川内原子力発電所

原子炉施設保安規定変更認可申請について

「緊急時対策所（指揮所）の設置に伴う変更」

（コメント回答）

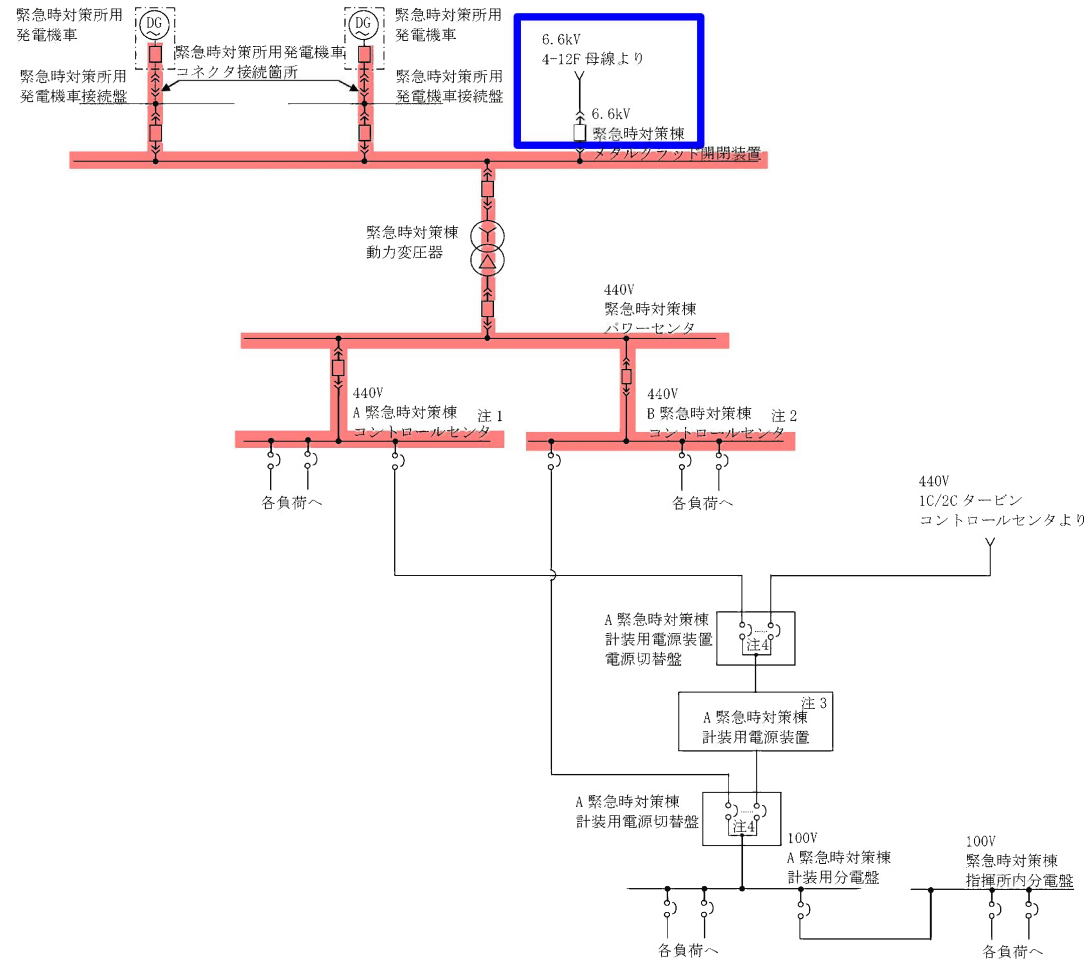
No.	コメント時期	コメント内容
1	2021年7月15日 第991回審査会合	<p>【 第87条「予防保全を目的とした点検・保守を実施する場合」】</p> <p>「緊急時対策所用発電機車による電源系を構成する共通系統」の点検時の措置について、所内電気設備の健全性を確認しているが、当該共通系統の点検時には所内電気設備からの給電は不可であり、補完措置としては不十分でないか。</p>

点検時の措置において、所内電気設備の健全性を確認するとしていた範囲は青枠で囲った部分であり、第87条を適用する範囲を赤線で以下に示す。

当初、「緊急時対策所用発電機車による電源系を構成する共通系統」を点検する場合には、所内（既設建屋）電源からの供給元が健全であれば、点検復旧後は受電可能となるため、点検時の措置には「所内電気設備の系統電圧を確認し、使用可能であることを確認する。」とされていた。

しかし、点検の復旧に時間を要すれば、所内電気設備が使用可能でも、緊急時対策棟の共通系統の使用不可状態が継続し、緊急時対策所（指揮所）の立上げが遅延するため、緊急時対策所（指揮所）立上げに支障を及ぼさないよう「点検時の措置」として、設備面では仮設備等による必要負荷への仮送電（給電）の実施可否、運用面では点検復旧の体制及び手順の整備による対応可否について検討を行った。

この結果、共通系統の点検時における点検復旧の体制及び手順を整備することで、緊急時対策所（指揮所）を所定時間内に立上げることができ、共通系統の機能を補完する代替措置としての成立性を確認したことから、以下に検討の詳細を説明する。

（※1）メタルクラッド開閉装置における点検箇所と充電部の近接イメージ

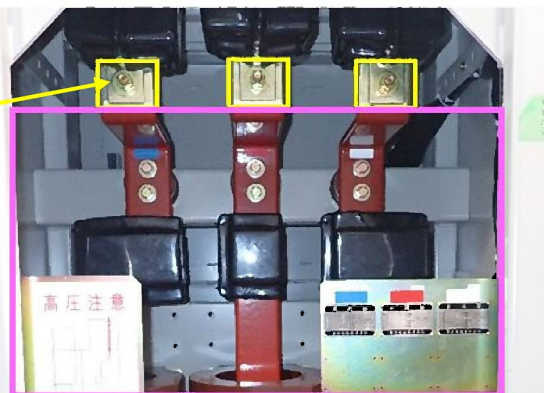
充電部の近接作業について、労働安全衛生規則では、高圧は作業者が充電電路に接触し、または充電電路に対し頭上から30cm、軀側・足下から60cm以内に接近することにより感電の危険が生じるおそれがあるとき、低圧は当該電路に接触することにより感電の危険が生じるおそれがあるときは、充電電路に絶縁防具を装着することが規定されている。これに基づき充電部に絶縁防具を装着して点検を実施することは可能だが、川内原子力発電所においては、電気作業における一層の作業安全確保のため充電部に近接する作業を原則禁止している。

第1図 設備対策による仮送電（給電）のイメージ図

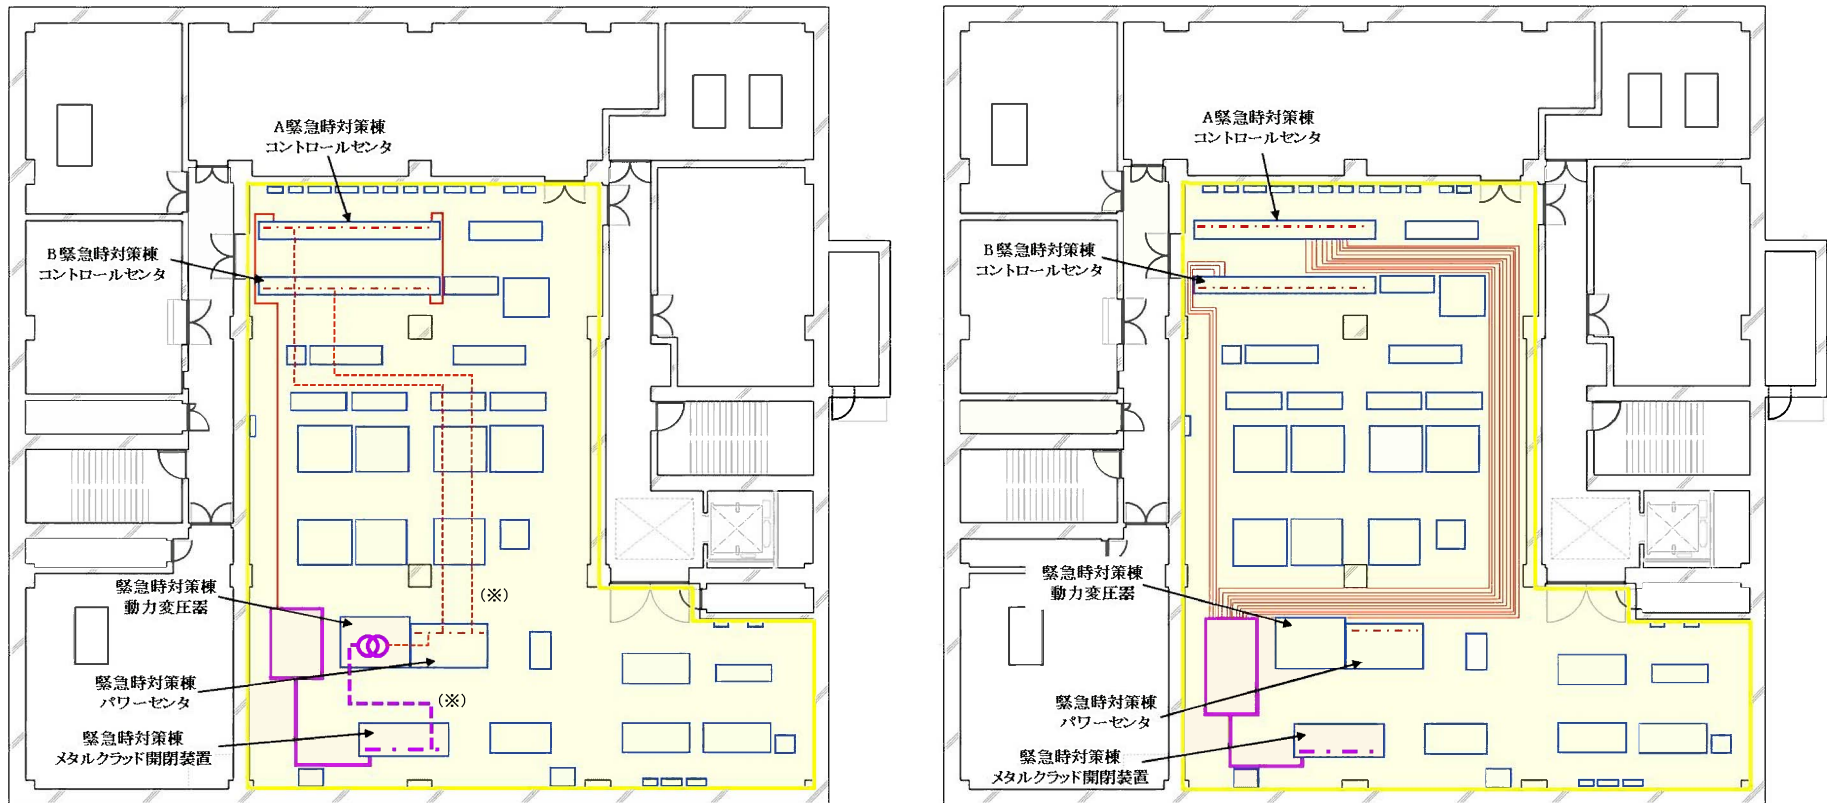
緊急時対策所用発電機車による電源系を構成する共通系統を点検する際における、点検時の措置として設備対策による仮送電（給電）の可否を以下のケース①～⑤で検討した。検討ケース①～⑤それぞれのイメージについて第1図に示し、検討ケース①～⑤の実施可否の検討結果について第1表に整理する。

- ① 6.6kV 4-12F母線からメタルクラッド開閉装置に接続するケーブルとコントロールセンタを仮設変圧器を介して仮設ケーブルで接続し、コントロールセンタを経由して各負荷へ給電する。
- ② 6.6kV 4-12F母線からメタルクラッド開閉装置に接続するケーブルと各負荷をコントロールセンタを経由せず、仮設変圧器及び仮母線を介してそれぞれ仮設ケーブルで接続し、各負荷へ直接給電する。
- ③ 仮設発電機とコントロールセンタを仮設ケーブルで接続し、仮設発電機からコントロールセンタを経由して各負荷へ給電する。
- ④ 仮設発電機と各負荷をコントロールセンタを経由せず、それぞれ仮設ケーブルで接続し仮設発電機から各負荷へ直接給電する。
- ⑤ 1C/2Cタービンコントロールセンタから緊急時対策棟計装用電源装置電源切替盤の回路を利用し、コントロールセンタを経由して各負荷へ給電する。

第1表で整理した通り、共通系統を一括で点検することを前提とした場合、検討ケース①～④の設備対策は「点検作業箇所における充電部の近接」、検討ケース⑤の設備対策は「機器の構造及び電路の容量不足」の理由から実施不可である。

また、共通系統のうちメタルクラッド開閉装置等を個別に点検する場合は、仮設発電機・仮設ケーブル等を用いた検討ケース③④が実施できる可能性があるが、コントロールセンタについては設備対策が実施不可であり運用対策が必要であること、及び仮設設備の使用に伴うその他のリスクを考慮し、運用対策によって全て対応することとする。

第2-1図 電気室内における仮設変圧器等の配置及び仮設ケーブルの敷設イメージ図

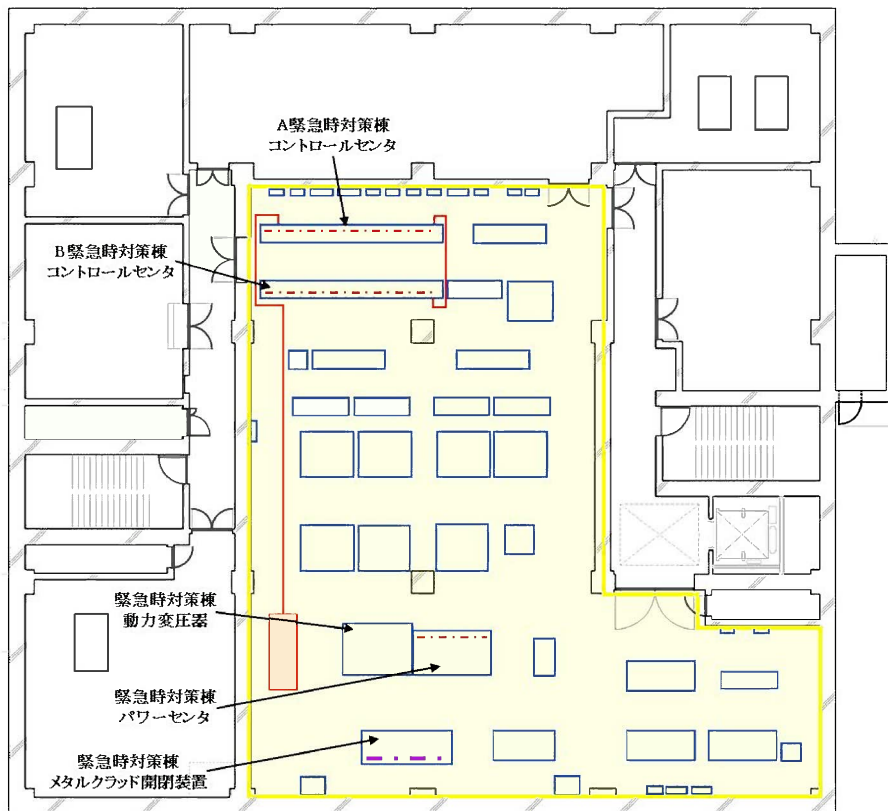
- 仮設発電機・仮設ケーブルを多数設置する必要があり、それらが電気室内（※）や点検設備の周辺で物理的に輻輳することで点検作業に使用するスペース（通路部・筐体内）を圧迫

※仮設設備の設置イメージについては、第2図を参照。

第4図 緊急時対策所(指揮所)の立上げと点検時の復旧の関連性

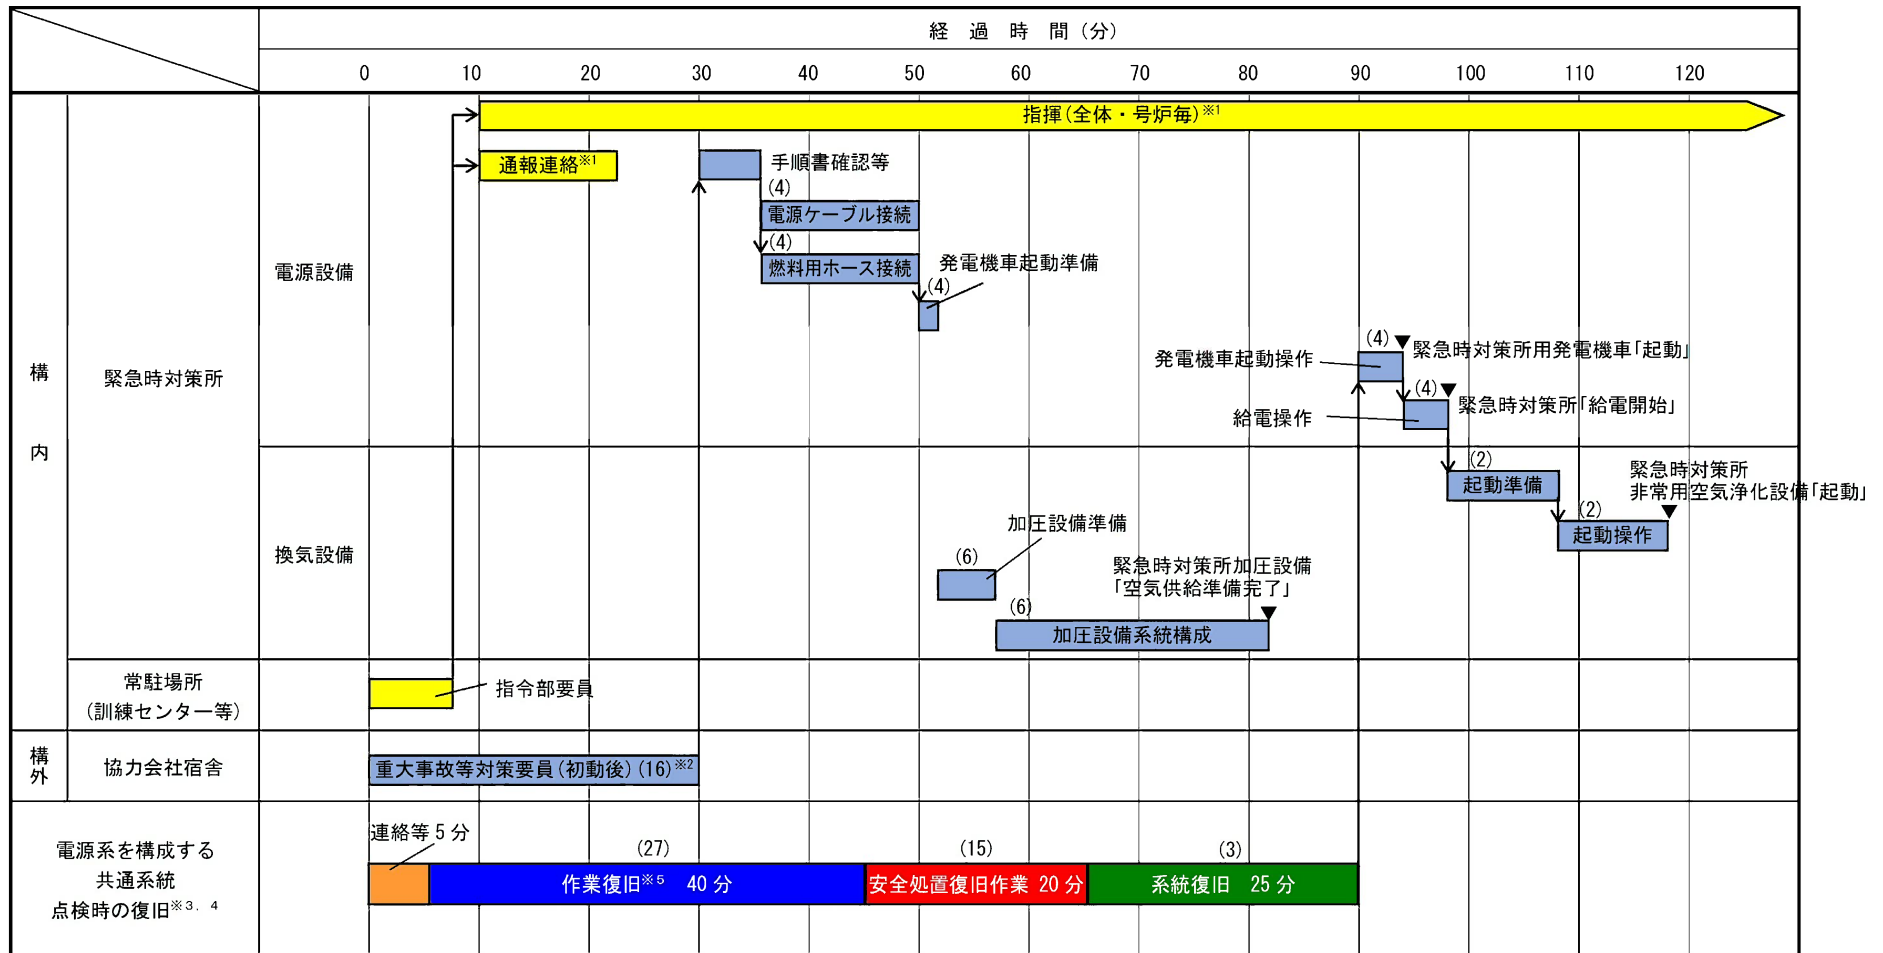
具体的には、緊急時対策所（指揮所）の立上げについては緊急時対策本部要員等が、点検時の復旧は点検作業員が対応するため、お互いの作業は並行して進めることができる。このため、復旧の体制及び手順の整備を行うことで2時間以内に電源設備及び換気設備を起動できる。

なお、緊急時対策所（指揮所）の非常用照明や通信設備は、全交流動力電源が喪失した場合、少なくとも緊急時対策所（指揮所）が立上るまでの2時間は蓄電池により給電可能であるため初動対応に必要な最低限の機能を確保することができる。

- ※1 バッテリによる非常用照明及び通信設備により対応可能
- ※2 重大事故等対策要員(初動後)(16名)のうち8名は、緊急時対策所に招集後、指令部の指揮の下、作業を実施。
- ※3 詳細な復旧スケジュールについては、補足説明資料-5参照
- ※4 通常、プラント側の点検時は保修課員が作業復旧、安全処置復旧作業を行い、系統復旧は発電課員が実施する。一方、緊急時対策所(指揮所)は、作業復旧、安全処置復旧作業は保修課員が実施することは同様であるが、系統復旧については緊急時対策所電源系統の運用を所掌する防災課員[※]が実施することとなる。
※保安規定に定める業務所掌により「原子力防災等に関する業務」を担う。
- ※5 点検対象機器のうちメタルクラッド開閉装置の作業復旧に最も時間を要する

共通システムの復旧時間は、復旧に最も時間を要する前提条件に基づき想定しても、上記時間の合計約85分（＝40分＋20分＋25分）（実測は約68分）となり、事故等発生から復旧作業開始までの5分（連絡等）を考慮しても第4図における緊急時対策所（指揮所）の立上げと点検時の復旧の関係が成立する。
